Niederschrift

**über die 1. (konstituierende) Sitzung des
Beirates bei der Unteren Naturschutzbehörde
am 28.01.2026**

Umweltamt

Abb. 2: Änderungsbereich Flächennutzungsplan Gemeinde Niederzier

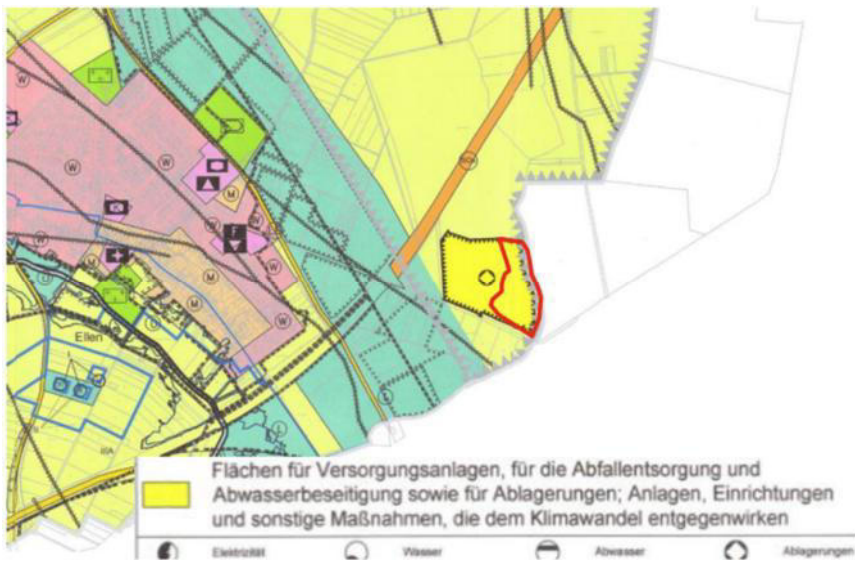
Herr Schering weist darauf hin, dass sich die Fläche als blütenreiches Magergrünland darstellt. Grundsätzlich wird die Fläche von Ihm als schutzwürdig erachtet – so, wie auch in der 27. Sitzung des Beirates vom 29.10.2025 einstimmig beschlossen wurde.

Beschlussvorschlag: Der Beirat regt an, die Fläche auch weiterhin durch entsprechende Maßnahmen im Sinne von Natur und Landschaft aufzuwerten.
Der Beirat weist außerdem darauf hin, dass bei der Untersuchung der Lärmemission die eingesetzten Geräte zur Speicherung der anvisierten PV-Anlage auf störende Frequenzen höher 10 KHz untersucht werden sollten (z.B. Fledermausschutz). Weitere noch fehlende Unterlagen (ASP usw.) sind im weiteren Verfahren noch vorzulegen.

Abbildung 2: Auszug aus dem Landschaftsplan 5 „Aldenhoven/Linnich-West“ mit Markierung des Geltungsbereichs (roter Kreis), o. M. (Kreis Düren, 2024)

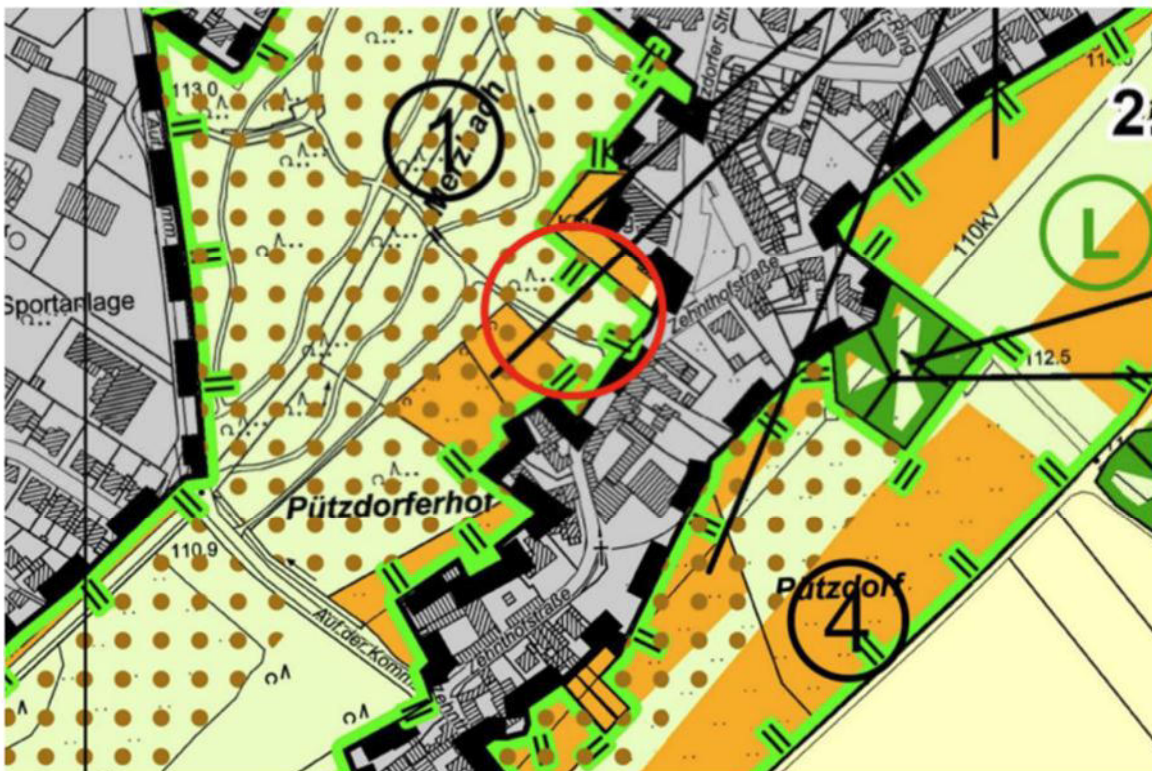
Beschlussvorschlag: Der Beirat fordert, für den Verlust von Fledermaus-Quartierbäumen einen Ausgleich von 1:5 (nach Leitfaden) statt 1:3 festzusetzen.
